*Deliberazione della Giunta esecutiva n. 61 di data 20 aprile 2017.*

Oggetto: Nuova valutazione della richiesta di Apt Val di Non per l'inserimento nella rete provinciale dei percorsi per MTB del tratto di sentiero - percorso 49 Anello Rifugio Genzianella, variante marzo 2017.

**Allegato**  
Parte integrante e sostanziale della deliberazione della Giunta  
esecutiva n. 61 di data 20 aprile 2017.

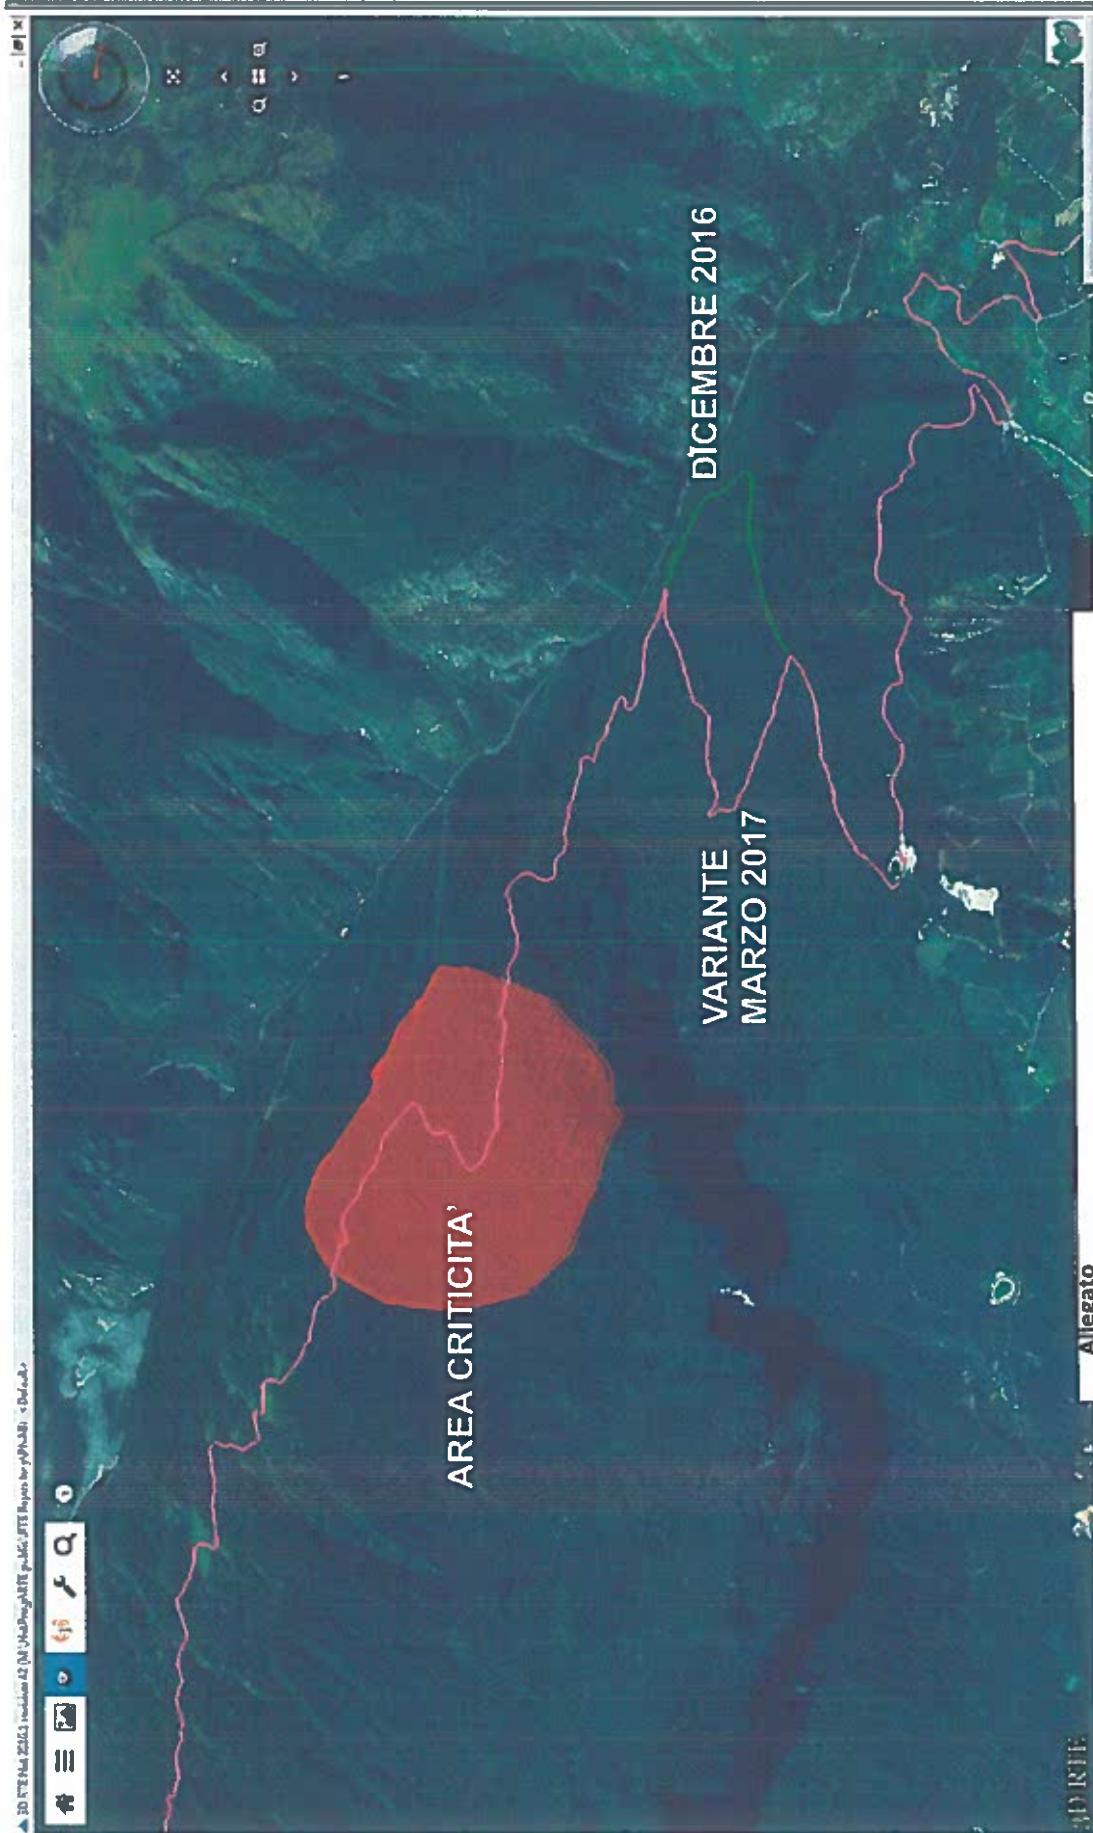
Gli uffici del Parco analizzano la variante proposta che riguarda un tratto di percorso inizialmente previsto su sentiero e spostato sulla strada forestale "Via Cava" poco a monte dell'abitato di Terres tra quota 810 e 990 m, ed evidenziano che la variante proposta non riguarda l'area di cui alle criticità ambientali espresse che, invece, si localizza appena a valle del ex rifugio Genzianella tra quota 1.600 e 1.300 m.

In allegato alla presente si riporta estratto cartografico con individuati: il percorso nella versione "dicembre 2016", la variante "marzo 2017" e l'area di cui alle criticità ambientali espresse con il precedente parere.

A fronte della non significatività della modifica di percorso proposta, rispetto alla precedente versione "dicembre 2016", gli Uffici Tecnico-Ambientale e Fauna ribadiscono gli elementi di criticità e fattori di disturbo che hanno portato a prevedere, per il tracciato in questione, la necessità di inserimento nell'elenco dei sentieri da vietare all'utilizzo di Mtb.

In particolare, le ragioni già espresse nel documento interno 104.03 a cura dell'Ufficio Fauna e del documento riassuntivo del parere Pnab inviato con mail del 16/12/2016, evidenziano come l'intero versante rappresenti un'area di diffusa *wilderness* ed assenza di fattori antropici di disturbo tali da garantire la conservazione e la presenza di importanti elementi che caratterizzano la ricchezza e la complessità dell'ecosistema ambientale tipico del nostro territorio. Numerosi sono infatti gli indici di presenza e le aree di riproduzione dei tetraonidi gallo forcello, cedrone e francolino di monte.

1. di autorizzare l'inserimento, nella rete provinciale dei percorsi per MTB provinciale, il tratto di sentiero - percorso 49 Anello Rifugio Genzianella, così come previsto nella variante "marzo 2017";
2. di prendere atto che la proposta "Variante marzo 2017" va a sostituire la proposta "Variante dicembre 2016".
